改善箇所説明図

ラジオフレクエンシーハブモジュール(RFHM)

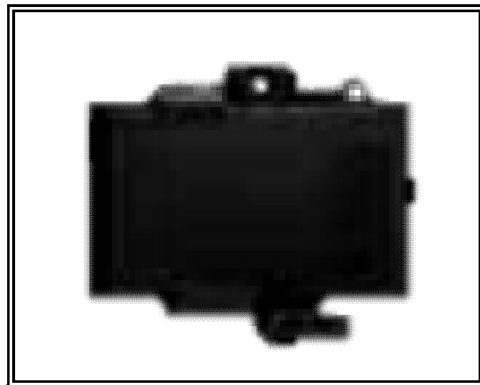
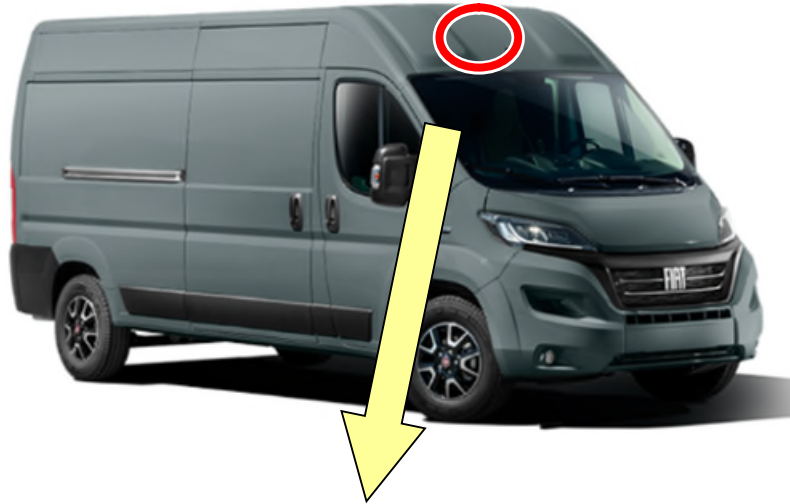
基準不適合部位

ラジオフレクエンシーハブモジュール(RFHM)において、走行環境のノイズに過敏に反応し、システムの故障を認識してしまうものがある。そのため、メーターパネルにキーレスエントリー不具合の警告が表示され、イグニッションスイッチを押してもエンジンがシャットオフ出来ないことがある。

改善の内容

全車両、RFHM のプログラムを対策プログラムに書き換える。

識別 : 運転者席側ドアストライカ上部固定ボルト頭部に黄色ペイントを塗布する。
